改正 令和7年9月17日 原規技発第2509173号 原子力規制委員会決定

実用発電用原子炉及びその附属施設の技術基準に関する規則の解釈等の一部を改正する規程

別表第1 実用発電用原子炉及びその附属施設の技術基準に関する規則の解釈 新旧対照表

別図第5

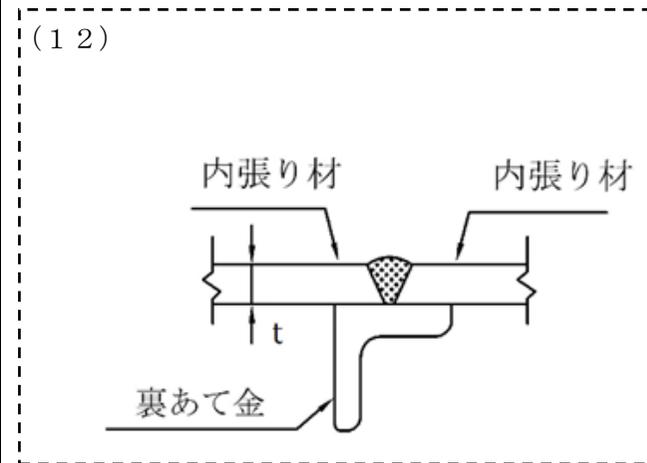
(1)～(11) (略)

(削る)

別図第4

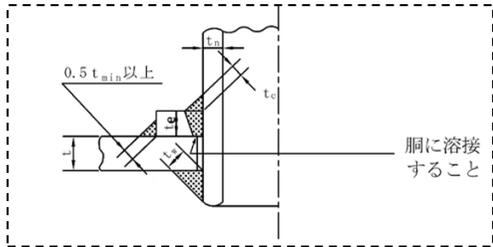
(21)
